OFICIO ELECTRÓNICO

ORD. N° : 1906  
ANT. : PROYECTO DE PAVIMENTACIÓN EN CALLE ALCALDE JULIO FUENTES VEGA N° 683, VILLA LOS VOLCANES, CALAMA.  
MAT. : ENVÍA OBSERVACIONES A PROYECTO DE PAVIMENTACIÓN EN CALLE ALCALDE JULIO FUENTES VEGA N° 683, VILLA LOS VOLCANES, CALAMA.  
ADJ. : No Hay

Antofagasta, 06 agosto 2025

Figura 2

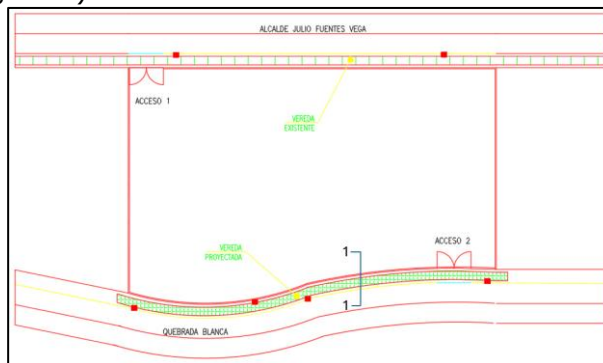
- 2.2. Se solicita separar la información en dos ventanas: una que indique la demolición de los pavimentos existentes y otra que represente la proyección de ellos.
- 2.3. Acotar todas las distancias en planta (largo, ancho, etc).
- 2.4. Indicar límites del proyecto.
- 2.5. En la planta de pavimentos, se solicita diferenciar mediante achurado la acera de espesor 7 cm con respecto a la acera de 14 cm.
- 2.6. Dado el recambio de soleras, se debe considerar la reposición en 1.0 m de ancho de la calzada existente, con el mismo paquete estructural de la vía intervenida.
- 2.7. En planta de pavimentos, se debe representar en forma clara los accesos vehiculares proyectados, incluyendo sus respectivos ochavos, dimensiones y rebajes de soleras correspondientes.
- 2.8. Se solicita incluir un perfil tipo que represente en detalle la situación proyectada en la siguiente área. (ver figura 2)
